NOTATKA AUTORSKA 11.1/2020
10.04.2020r.

Temat projektu:	PRZEBUDOWA I ROZBUDOWA O ODDZIAŁ ONKOLOGII DZIECIĘCEJ ZESPOŁU SZPITALA KLINICZNEGO IM. K. JONSCHERA UNIwersYTETU MEDYCZNEGO IM. K. MARCINKOWSKIEGO W POZNANIU, PRZEWIDZIANE DO REALIZACJI NA TERENIE DZIAŁEK 6/6, 7/14 ARK. 17, OBRĘB JEŻYCE, POŁOŻONYCH PRZY UL. SZPITALNEJ 27/33 W POZNANIU” – PROJEKT WYKONAWCZY
Stadium projektu:	PROJEKT WYKONAWCZY/NADZÓR AUTORSKI
Inwestor:	Uniwersytet Medyczny im. K. Marcinkowskiego Ul. Fredry 10; 60-701 Poznań
Jednostka projektowa:	A.DO XXI Sp. z o.o. ul. Trybunalska 38, 60-325 Poznań,+48 61 862 12 34, studiodna@poznan.home.pl
Data opracowania:	10.04.2020r.

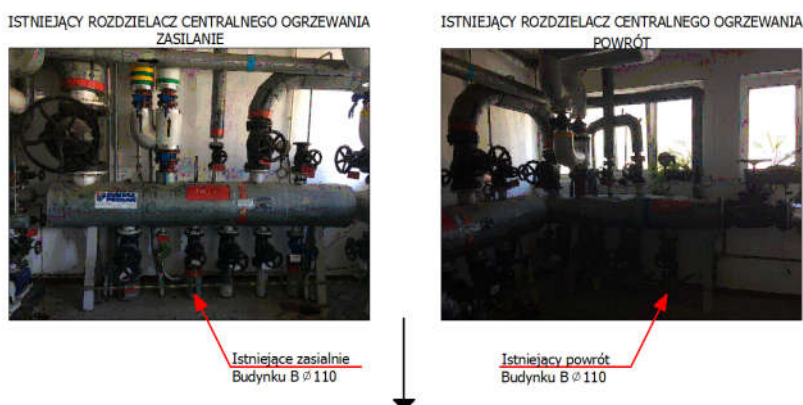
2. Prosimy o udostępnienie szczegółowych informacji dotyczących parametrów armatury dla agregatu, modułu pompy oraz zbiornika buforowego.

ODP. Dokumentacja zawiera kartę przykładowego kompaktowego agregatu WL

Do budynku B (budynek istniejący)**Instalacja CO zasilanie i powrót**

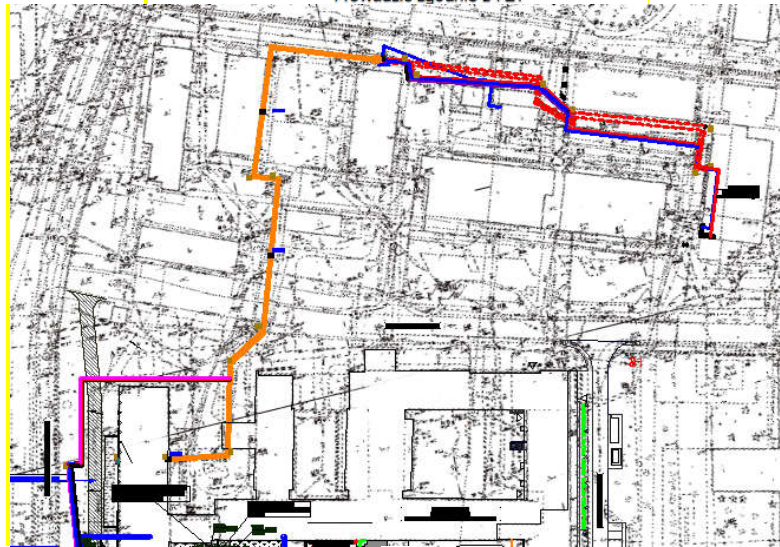
3 . Brak konsekwencji w przekazanej dokumentacji dotyczącej sieci zewnętrznych. Rozbieżność dotyczy średnic dla CWU i CYRK. Rys. Z06 – dwa warianty: I - CWU 90(200), CYRK 75(200), II - CWU 75(160), CYRK 63(140). Prosimy o potwierdzenie właściwych średnic dla CWU i CYRK.

ODP. Instalację należy prowadzić zgodnie z poniższym opisem:

należy wymienić na nowe zgodnie z istniejącymi średnicami i po istniejącej trasie i zgodnie z PZT

Przejsięcie przez strop (podlogę)
do pomieszczenia pod rozdzielaczami

Do kanału technicznego po trasie istnijącej

Instalacje w
wspólnej izolacji

Prowadzić zgodnie z PZT

Do istniejącego rozdzielacza
Nowe rozdzielacze poza zakresem

Wejście do budynku

Instalację wymienić
do zasuw

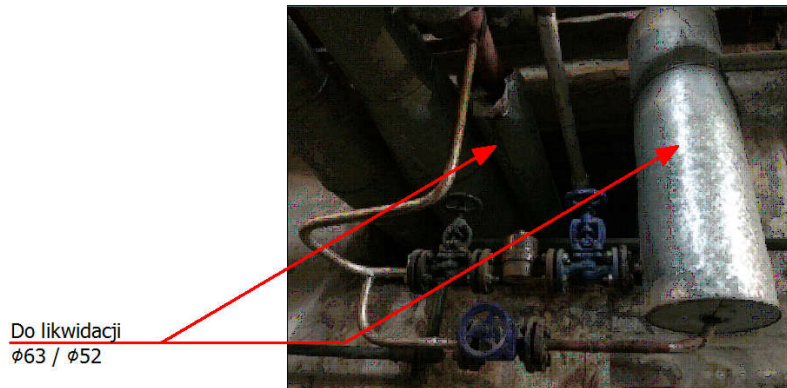
5. Dot. Rys Z 01 sieci zewnętrzne_ wymiana rurociągów ZW na PE100 fi 125 – Prosimy o uzupełnienie parametrów dla rurociągów ZW zakresie długości oraz rodzaju materiału

ODP. Zimna woda na potrzeby budynku B została w ostatnim czasie wymieniona dlatego jest poza zakresem. Z hydroforowi do kanału technicznego, a następnie zgodnie z PZT do budynku Onkologii należy prowadzić PE100 SDR17 fi110 - IZOL. TERM. NP. FLEXOROCK GR.20MM PROD. ROCKWOOL lub równoważne.

Instalacja CO

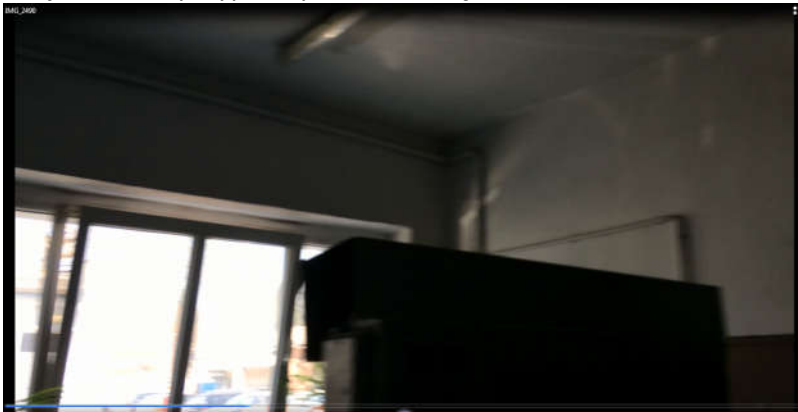
10. Prosimy o dostarczenie rysunku uszczegóławiającego wejście sieci C.O. i C.W.U do istniejącej kotłowni oraz rozproszanie nowych instalacji C.O. C.W.U w tym budynku.

ISTNIEJĄCY ROZDZIELACZ CENTRALNEGO OGRZEWANIA
ZASILANIE

Projektowane zasilanie
Budynku Onkologii
DN80

ISTNIEJĄCY ROZDZIELACZ CENTRALNEGO OGRZEWANIA
POWRÓT

Projektowany powrót
Budynku Onkologii
DN80

Należy wykorzystać istniejący bypass, instalację należy prowadzić pod stropem .
Odejścia należy wyposażyć w armaturę, manometr, termometr, zawór odcinający.

Przejdź przez ścianę do sąsiedniego pomieszczenia

Instalacje prowadzić pod stropem 10m a następnie instalacją przejść przez strop (podłogę) do pomieszczenia poniżej

Dalej instalację prowadzić w kanale technicznym i zgodnie z PZT

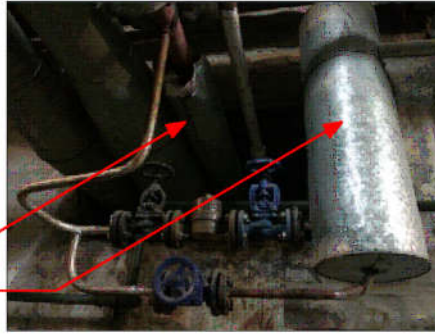
89. Z uwagi na brak poniższego zakresu robót w załączonym przedmiarze oraz projekcie wykonawczym (opisie i rysunkach), prosimy o potwierdzenie, uzupełnienie oraz uszczegółowienie zakresu robót do wykonania:

a) roboty demontażowe i montażowe w istniejącej kotłowni w zakresie rurociągów i armatury (m. innymi - rodzaj rurociągów w zależności od przesyłanego medium, ilości, średnice, rodzaj materiałów);

b) likwidacja istniejących rurociągów na estakadzie – ilości, średnice, rodzaj materiału,

ODP. a) Demontaż dotyczy instalacji w kotłowni oraz w kanale technicznych tak aby zrobić miejsce dla nowych instalacji na potrzeby Onkologii

Para do likwidacji

Do likwidacji
ø63 / ø52

Para do likwidacji aż do budynku B + estakada
zgodnie z PZT

Zgodnie z informacją od Użytkownika instalacja jest przeznaczona do demontażu i nie jest używana.

Odp. B) Na estakadzie obecnie jest 5 przewodów para, kondensat, centralne ogrzewanie na potrzeby budynku 5.
